Uputstvo za ugradnju klizača rollice 532 0158 10 i 532 0189 10

532 0158 10 (stara)
532 0189 10 (nova)

059 109 244 (stara)
059 109 244 B (nova)

Slika 1: 532 0158 10 (stara verzija)

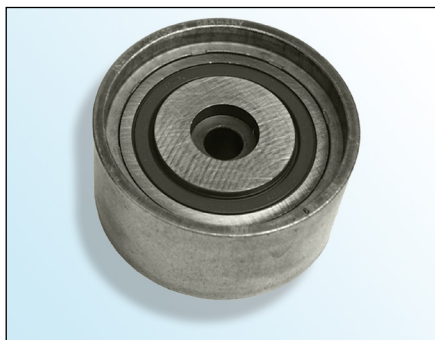
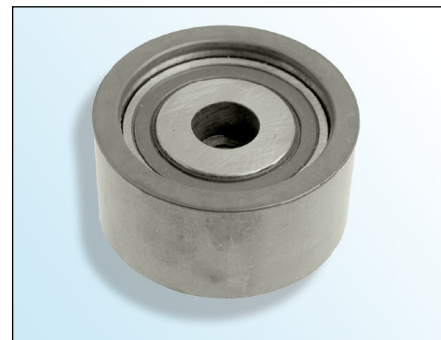
Klizač **532 0158 10** zamijenjen je za klizačem **532 0189 10**.

Klizač **532 0158 10** treba ugraditi pomoću usadnog vijka i duljinom navoja od **40 mm**.

Klizač **532 0189 10** treba ugraditi pomoću usadnog vijka i duljinom navoja od **30 mm**.

Ugradnja nepripadajućeg vijka može dovesti do oštećivanja motora!

Prilikom ugradnje klizača obavezno treba koristiti pripadajući vijak, koji je sastavnim dijelom pakovanja.
